SUPPLERENDE HØRING

Forslag om ændringer i lokalplanforslag "Valby Idrætspark".

VALBY IDRÆTSPARK

**Forslag til lokalplan i supplerende høring
fra den 3. til den 21. november 2014**

Tegning nr. 4 - Byggefelter og bygningshøjder mv. (revideret)

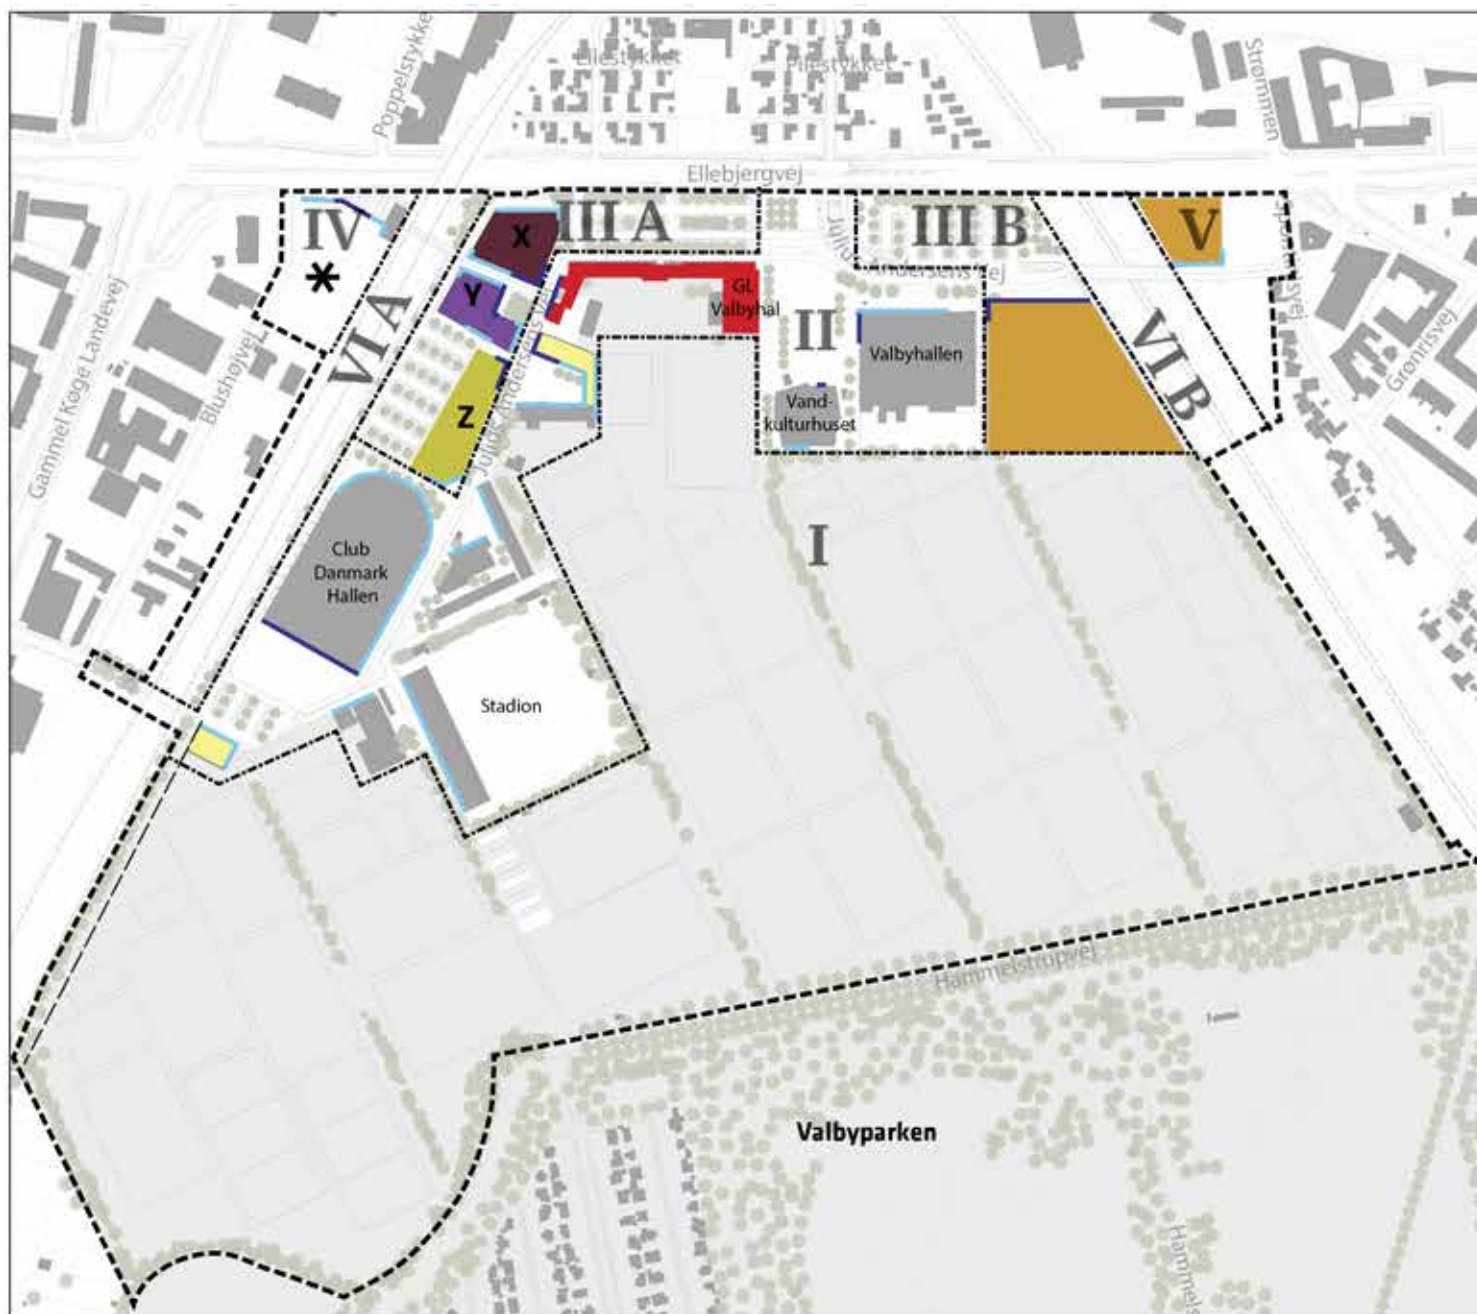
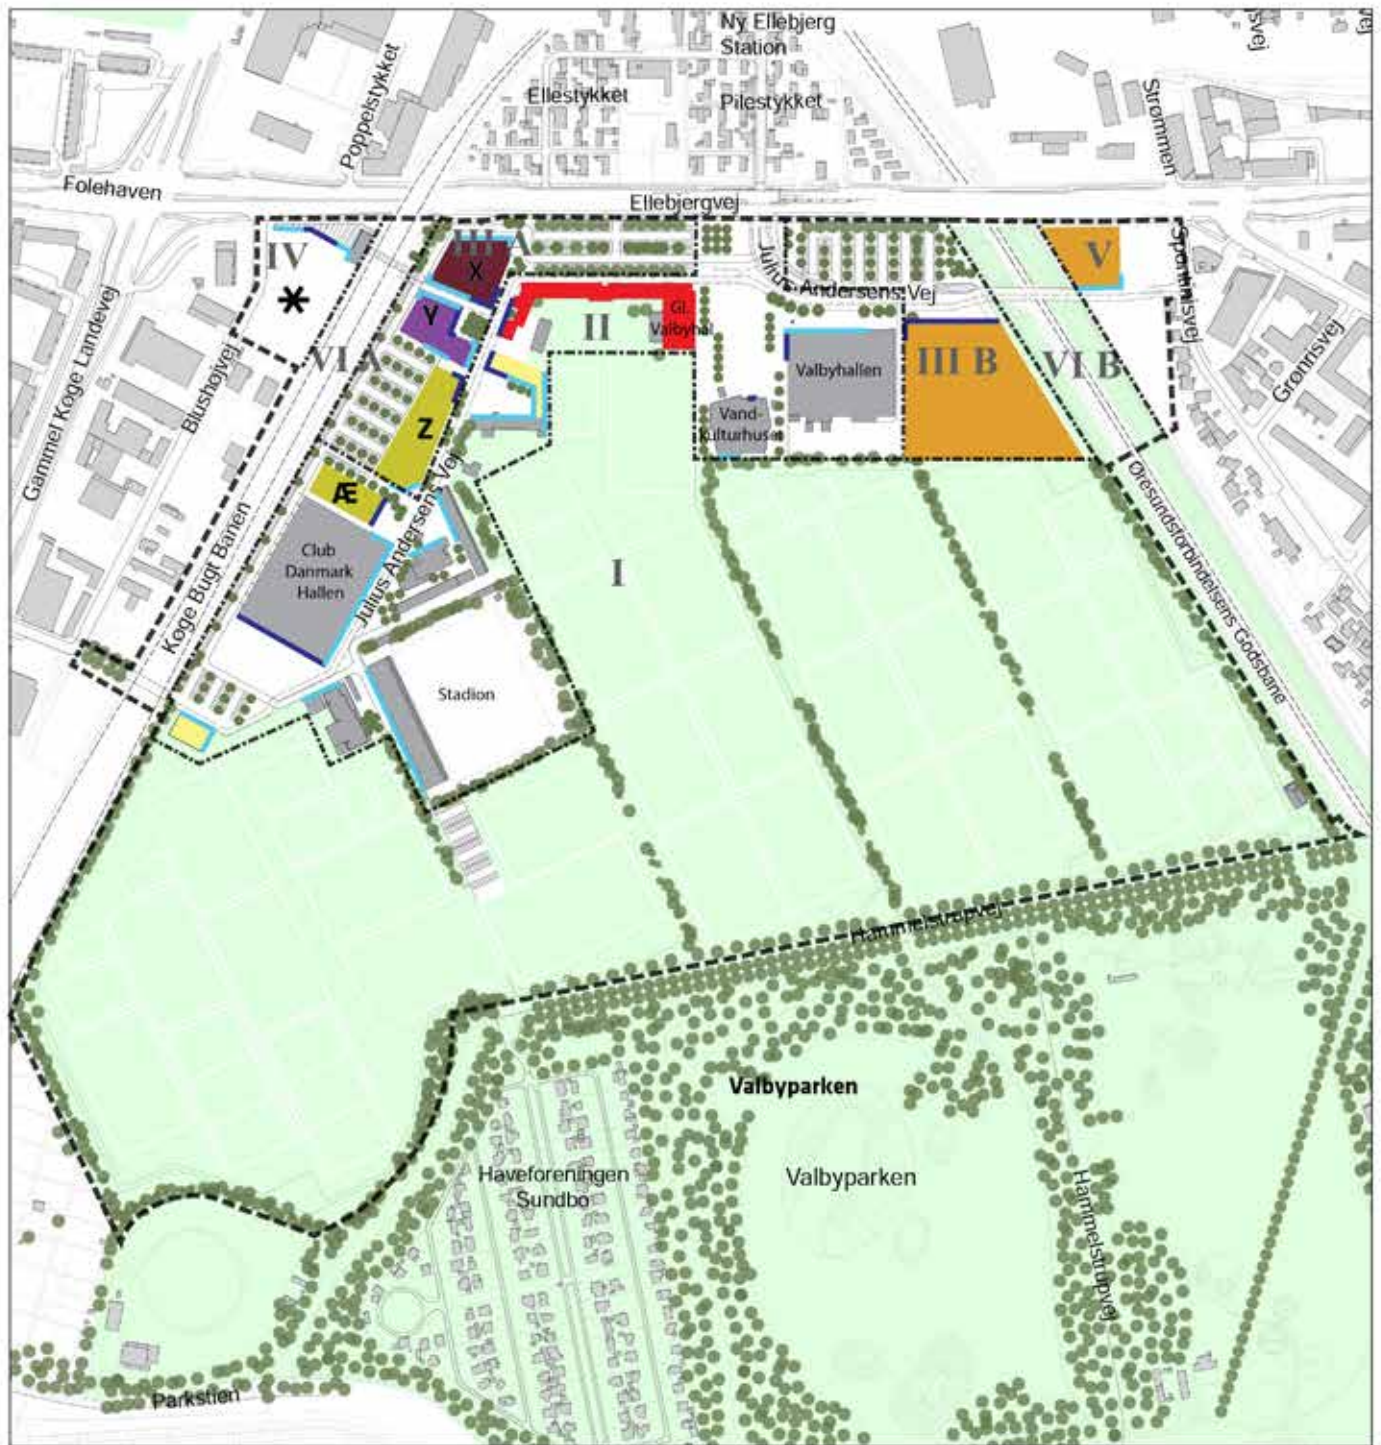
Afgrænsningen mellem underområder ændres således, at arealet til den fremtidige tunnel og sti under banen til Blushøjvej til cykel- og fodgængertrafik henlægges fra område II til område VI A. Tegning nr. 1-5 samt 5a ændres i overensstemmelse hermed.

Den eksisterende bebyggelse, der er vist som bibeholdt, ændres idet den nordlige buede del af Club Danmark Hallen nedrives, og der muliggøres opførelse af en ny bygning på dette sted i et byggefelt mrk. Æ. Tegning nr. 3-5 og 5a ændres i overensstemmelse hermed ved indtegning af et byggefelt som eksempel på byggeri i område II.

Det fastlagte bebyggelsesfelt i område III B foreslås udvidet med 3 m mod nord begrundet i den ovenfor foreslåede ændring af § 4, stk. 2 og 5, samt tegning nr. 3, hvor stien langs forpladsen og rampen til p-kælderen flyttes. Tegning nr. 4 og 5 ændres i overensstemmelse hermed.

Tegning nr. 5 - Byrum og beplantning (revideret)

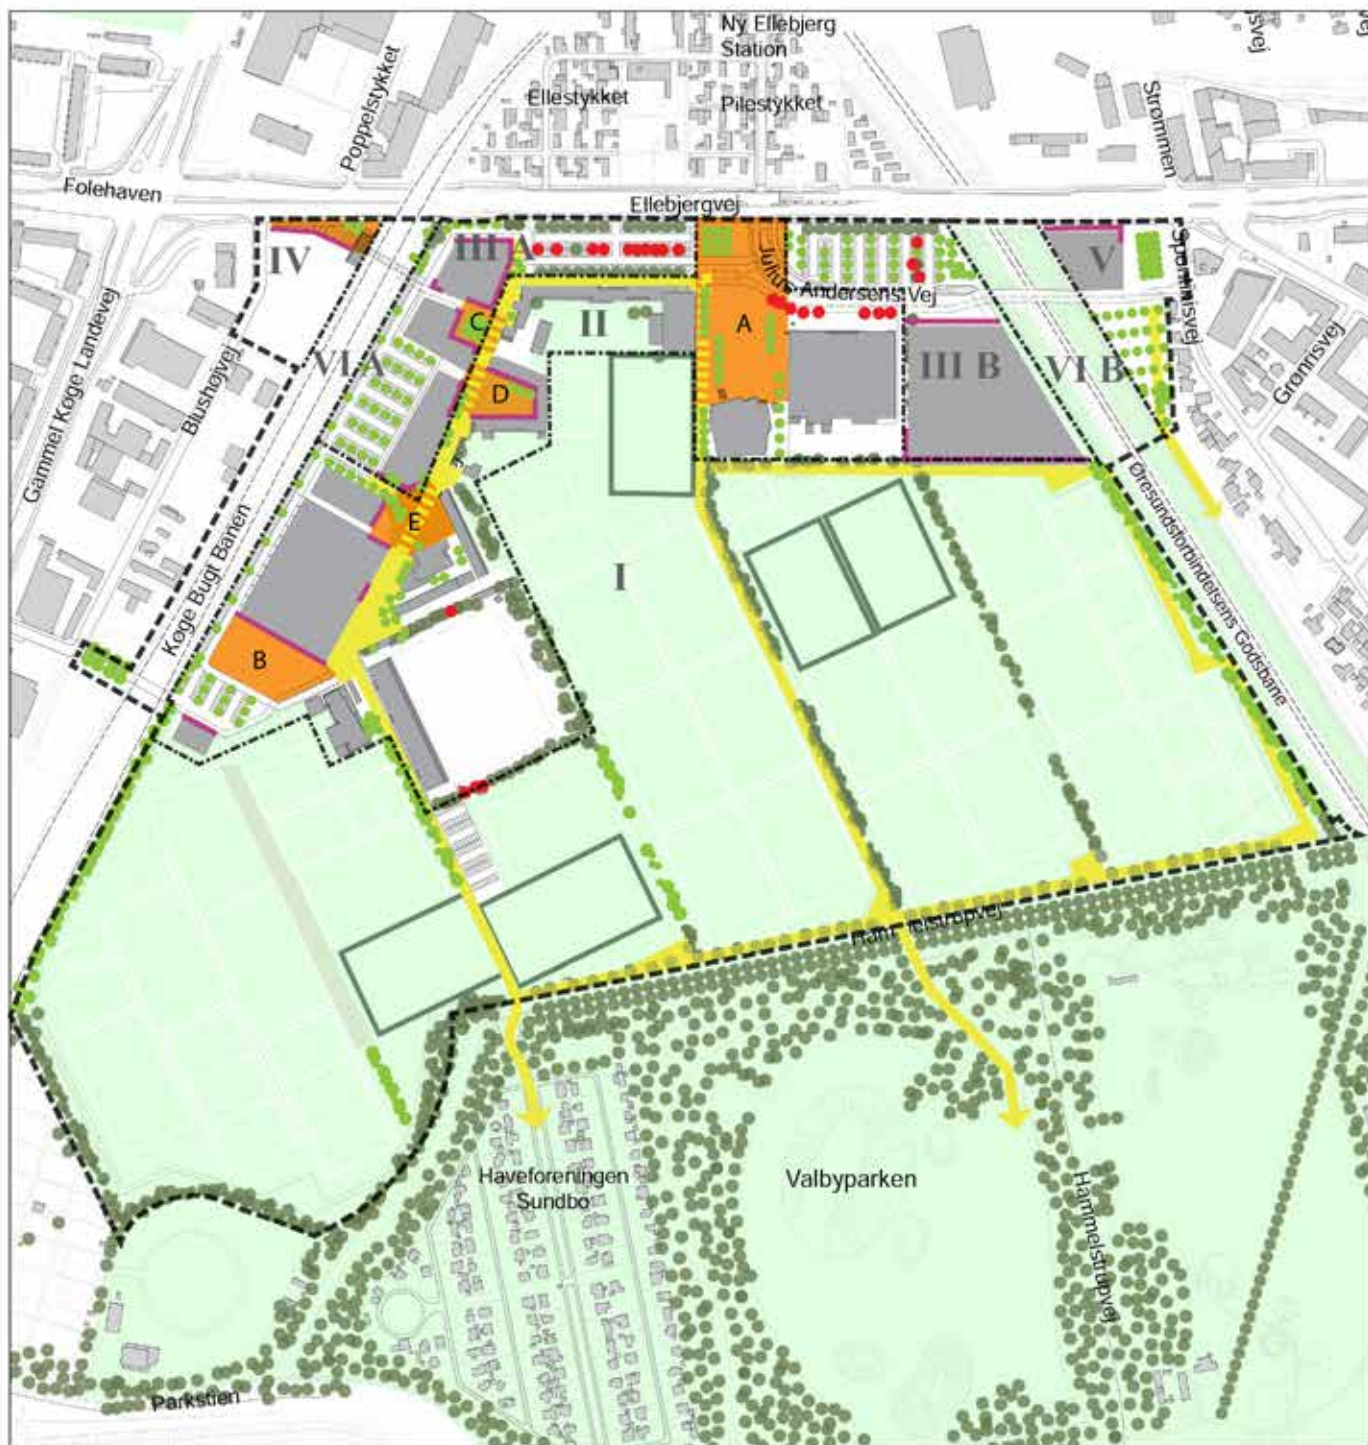
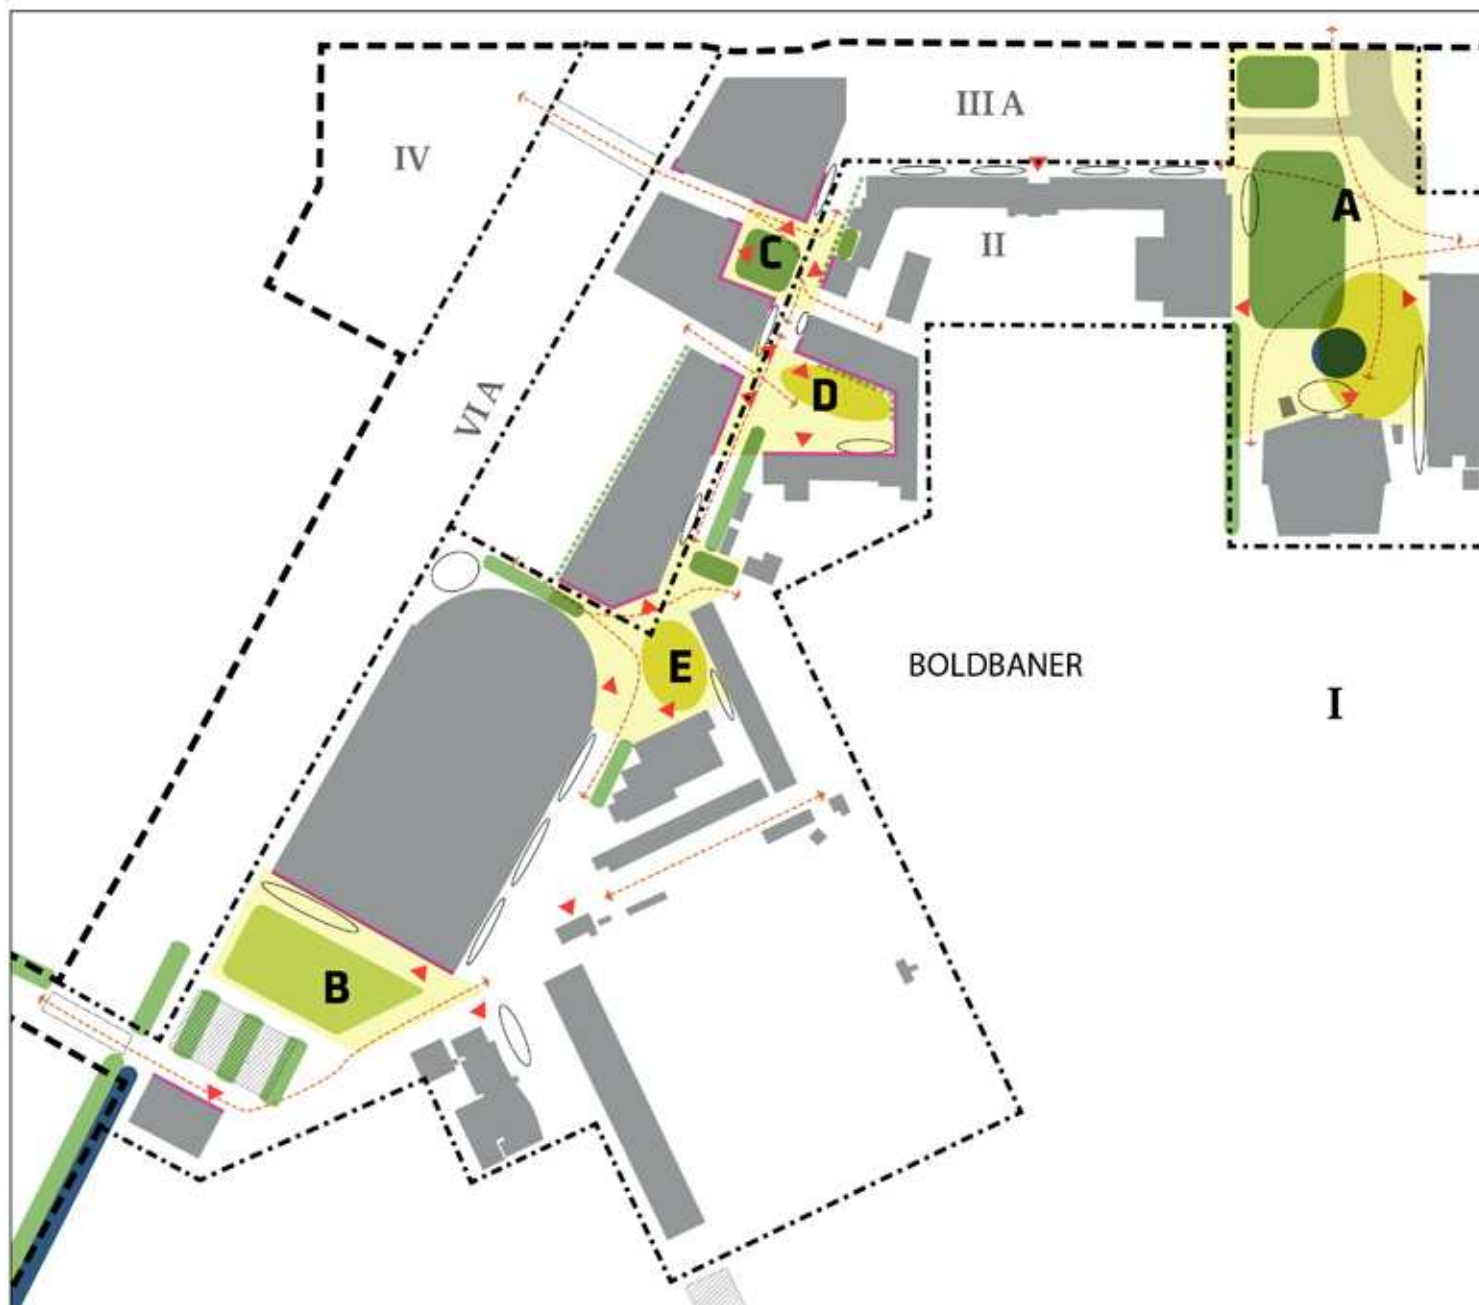
Tegning 5 og 5a ændres, så der tilføjes aktive og udadvendte facader til byggefelt mrk. Æ.

Foreslået tilføjelse i kommentar: Peplantning på eller langs med Energinet's lednings- og kabelanlæg ikke er mulig. På tegning nr. 5 fjernes nye træer på og langs lednings- og kabelanlæg.

På tegning nr. 5 og 5a udgår markeringen af en regnvandskanal.

Tegning nr. 5 a – Byrum A, B, C, D og E (revideret)

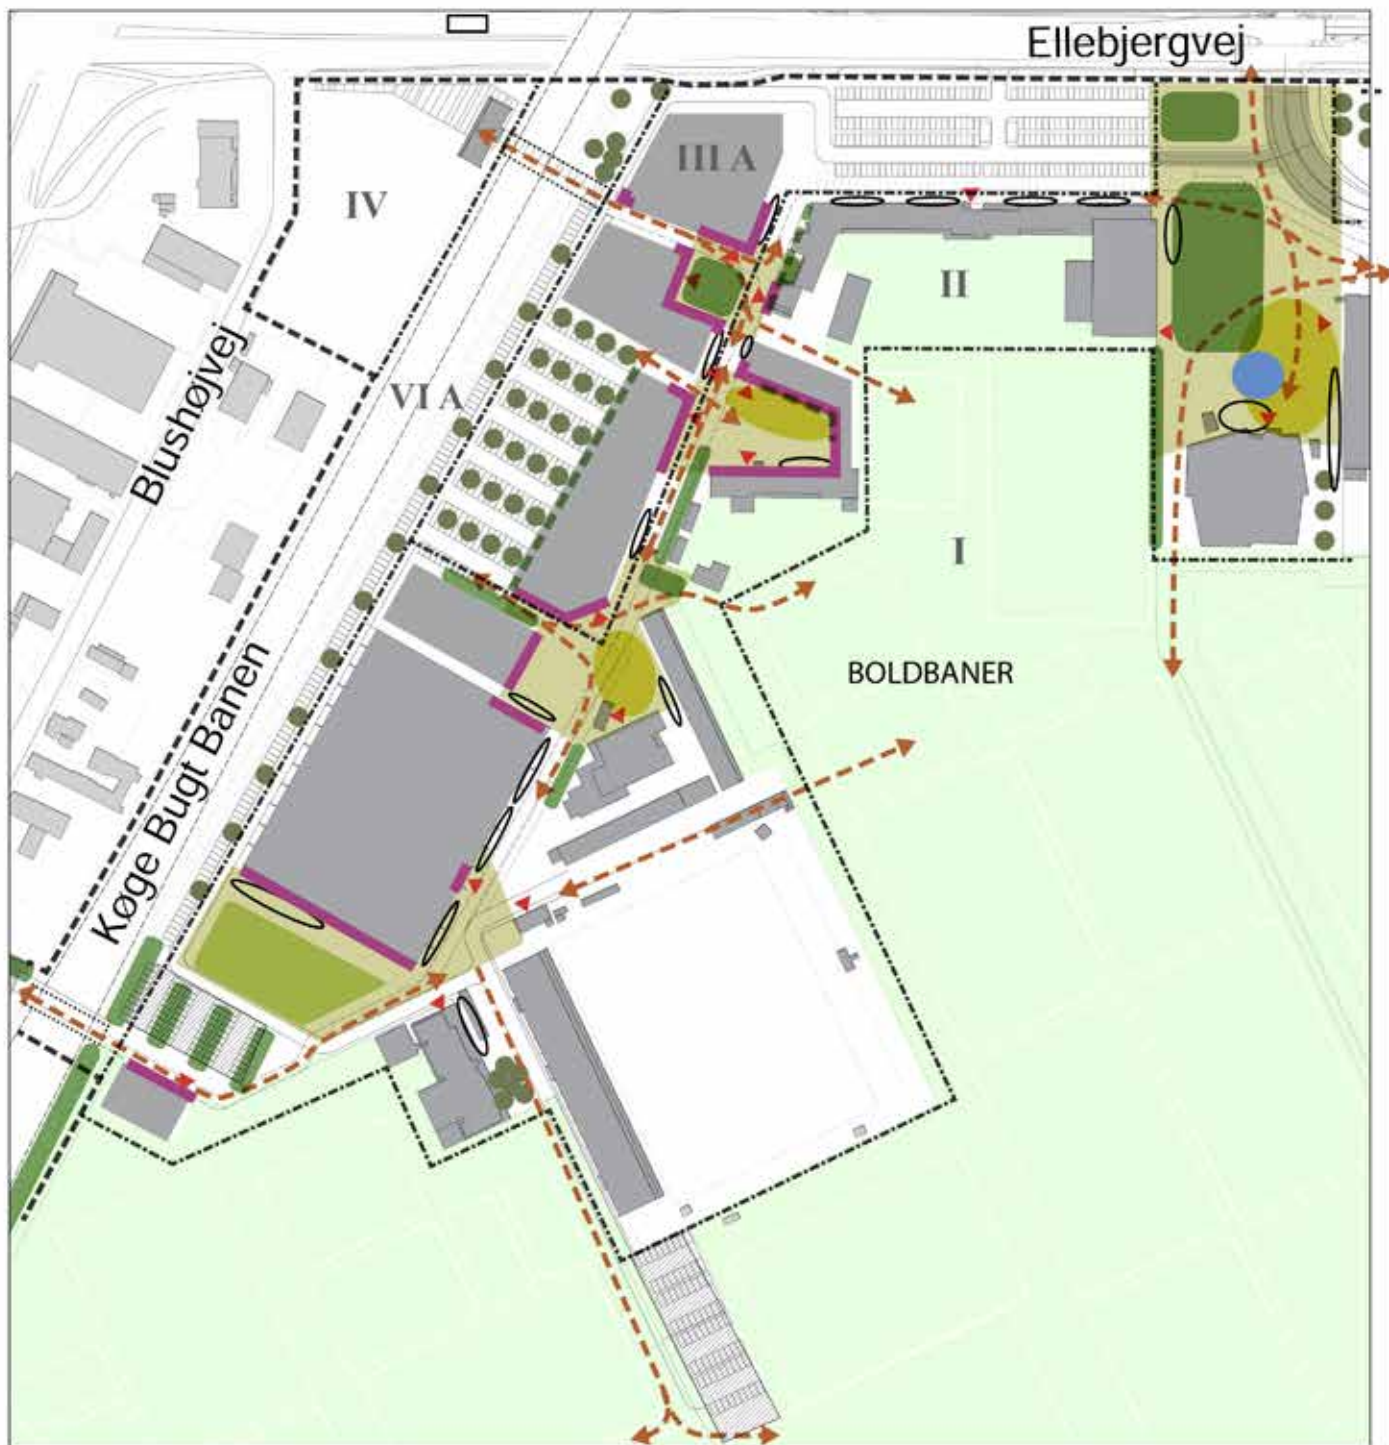
Den primære adgang til Club Danmark Hallen er flyttet fra sydsiden til østsiden og tegning nr. 5a rettes i overensstemmelse hermed.
